## ESCLARECIMENTO PREGÃO ELETRÔNICO Nº 22/2021

## RESPOSTA AO PEDIDO DE ESCLARECIMENTO

Edital 22/2021 - Solução de Hiperconvergência

## **RESPOSTA AO PEDIDO DE ESCLARECIMENTO**

Figure 9 Dual switch topology with VLT

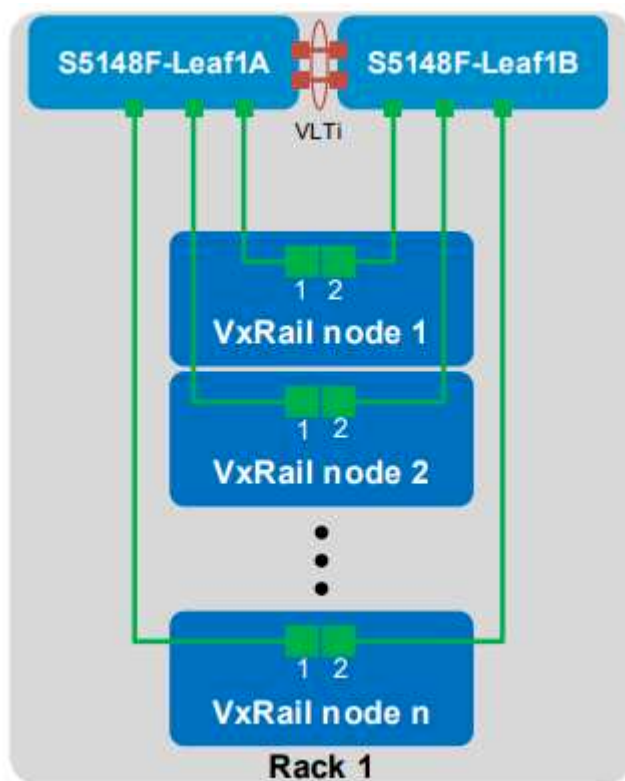
**Questionamento:** Tendo fornecido informações mais acuradas e mostrando as diferenças entre empilhamento e cluster de switches, além de suas vantagens frente a criticidade do ambiente, adicionando a informação do equipamento em vista para a proposta ([Dell EMC Networking - Deploying VMware vSAN with OS10 Enterprise Edition](#)), com respectiva documentação que propicie uma análise técnica mais

acurada. Seguindo a solicitação de redundância, quantidade e velocidade de portas, que serão equipamentos de datacenter. Entendemos que soluções de cluster de switches também serão aceitas, está correto o nosso entendimento?

**Resposta:** Sim, com ressalvas. O entendimento está correto, desde que a largura de banda disponível entre os switches do cluster em cada site, seja igual ou superior a opção de comunicação entre os switches por empilhamento.
